改善箇所説明図

フロントサイドメンバ

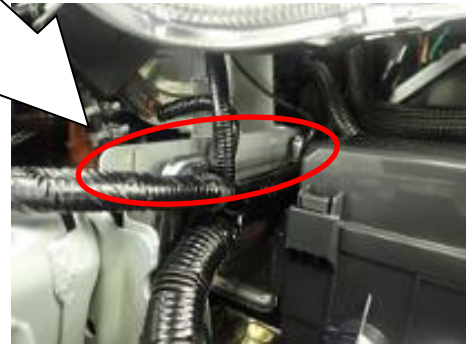
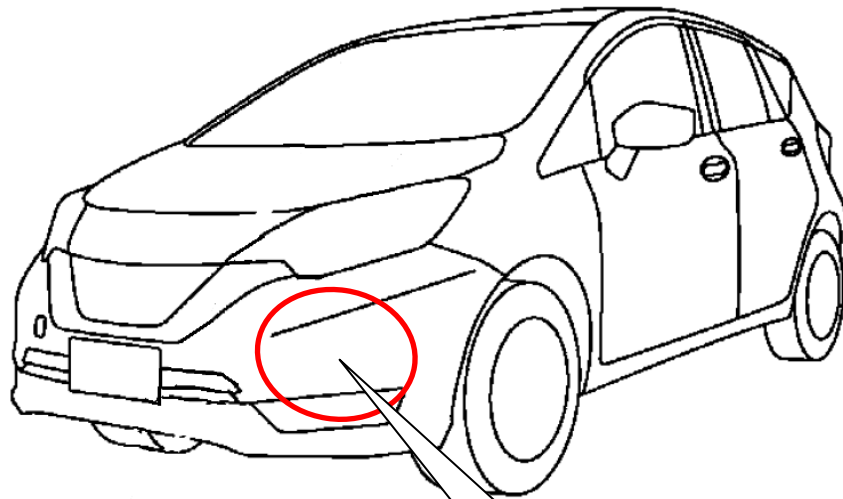
基準不適合発生箇所

フロントサイドメンバにおいて、溶接設備の設定不良により溶接ガンが車体パネルへ正しく当たらず、溶接打点の一部で溶接がされていないおそれがある。このため、サイドメンバの強度が低くなり、前方車両衝突の際に乗員空間を確保するための車体強度が足りず、最悪の場合、乗員に危害を与えるおそれがある。

全車両、車両の当該溶接部を点検し、溶接抜けが発見された場合は溶接修理を実施する。

識別：銀色のシールをモデルナンバープレートの右横に貼り付ける。
